Mission régionale d'autorité environnementale

Avis délibéré
de la Mission régionale d'autorité environnementale
Provence-Alpes-Côte d'Azur
sur les projets de révisions allégées n°2 et n°3 du plan local
d'urbanisme (PLU) de l'Isle-sur-la-Sorgue (84)

N° MRAe
2024APACA20/3638-
3639

Figure 1: Zonage du PLU projeté après révisions allégées n°2 et n°3. Source : rapport de présentation de la révision allégée n°3. Ajout légendes (en noir) et ajout projet d'agrandissement de la zone UP par la révision allégée n°2 (en rouge) par la MRAe.

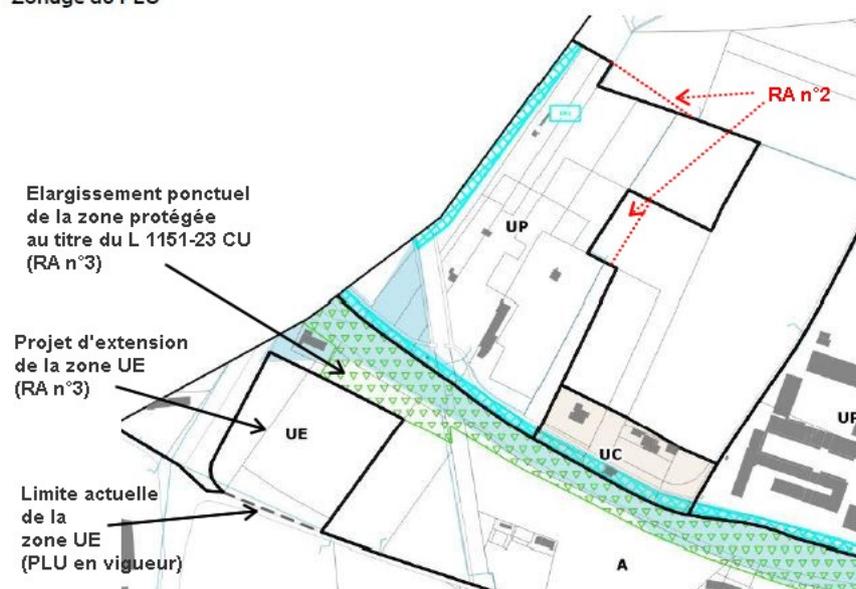
Le dossier ne comporte pas de description des zones susceptibles d'être touchées de façon notable par l'application de la révision allégée. Ces zones sont pourtant facilement identifiables (parties en extension, cf figure 1).

La MRAe recommande de décrire les zones susceptibles d'être touchées par la révision allégée n°2 du PLU.

Le dossier indique qu'une étude de faisabilité du projet a été réalisée dans le but de déterminer les besoins de chaleur de la commune, ainsi que son potentiel d'énergies renouvelables et de récupération, afin d'établir un scénario de projet. Les résultats de ce diagnostic sont présentés succinctement en termes de besoins de chaleur pour les bâtiments publics et les logements sociaux : 11,4 GWh/an pour 24 équipements identifiés. Deux sources de chaleur à mobiliser ont été identifiées : il s'agit des eaux usées traitées de l'industrie Rousselot et de celles de la station d'épuration située au nord du projet (objet du projet de révision allégée n°2 : cf. figure 1).
